2025年12月

株式会社ミスミ

## 「真空配管用継手 メネジアダプタ」仕様変更のご案内

#### ① 真空配管用継手 メネジアダプタ

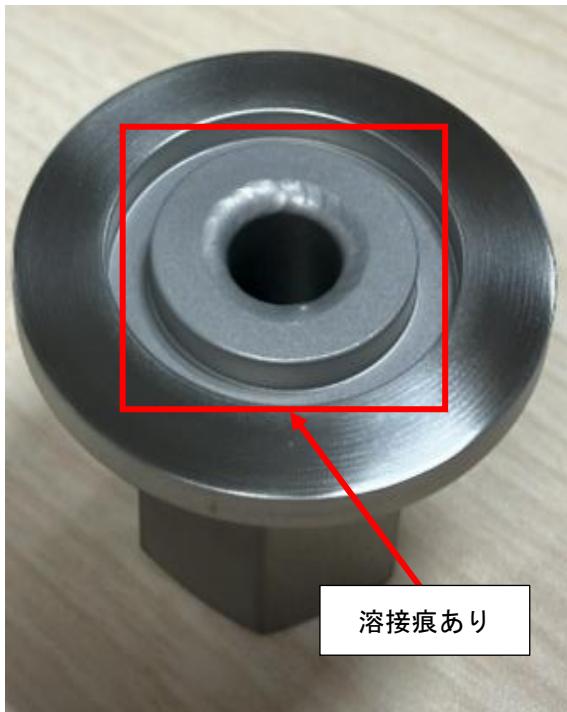
変更内容		変更前	変更後
フランジ管溶接部	外観	溶接痕あり	溶接痕なし
